**LLAMADO PÚBLICO A OFERTAS Nº 01/2017** | **Convenio MDN / MEF / CND**  
**Diseño, Proyecto Ejecutivo, Construcción y/o Refacción, y Entrega Llave en Mano del Área de Control Integrado (ACI) de Fray Bentos.**

## COMUNICADO Nº 07

22/03/2018

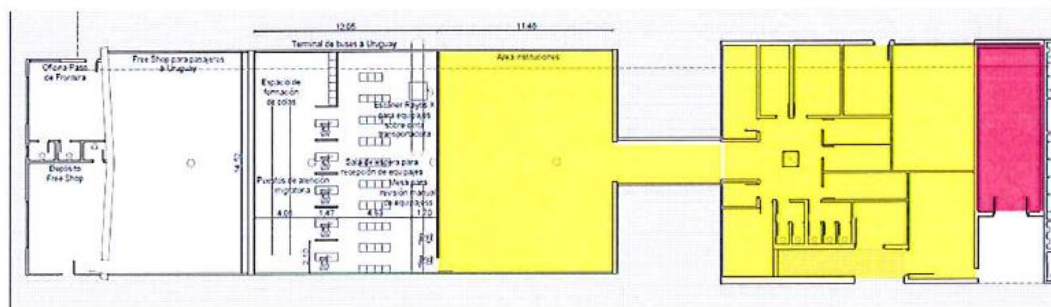
Reciclaje de edificio central: En el plano "20170801 01.00\_21 – Edificio central existente" aparece un detalle de la terminal de buses a Uruguay.

También aparece un área para instituciones. Entendemos que la misma abarca el sector identificado en amarillo en la imagen adjunta. Quisiéramos saber cuántas oficinas de cuantos m2 se requieren para poder hacer un planteo de estos locales.

¿El sector ya compartimentado se desea mantener con esa estructura o se pretende un planteo que modifique tabiques existentes?

Reciclaje de edificio central: El sector identificado en rojo en la imagen anterior entendemos que es la subestación. Favor confirmar. Solicitamos aclarar el destino de los dos locales contiguos a la izquierda.

El sector sombreado en amarillo seguirá de uso por parte de las instituciones, identificando dos aparentes módulos conectados por un pasillo paralelo al eje del Edificio Principal.

El sector de la izquierda debe quedar como planta libre para que más adelante las instituciones hagan el programa de arquitectura más adecuado al consenso de las necesidades institucionales.

El módulo de la derecha, constituido por SSH y vestuarios principalmente, mantiene sus divisiones y se debe prever una mejora de los revestimientos y pintura. Los sectores ya compartimentados mantienen su estructura.

Los locales contiguos a la izquierda son vestuarios. La subestación no está en el sector indicado en rojo sino que en otro local dentro del ese sector de servicios.
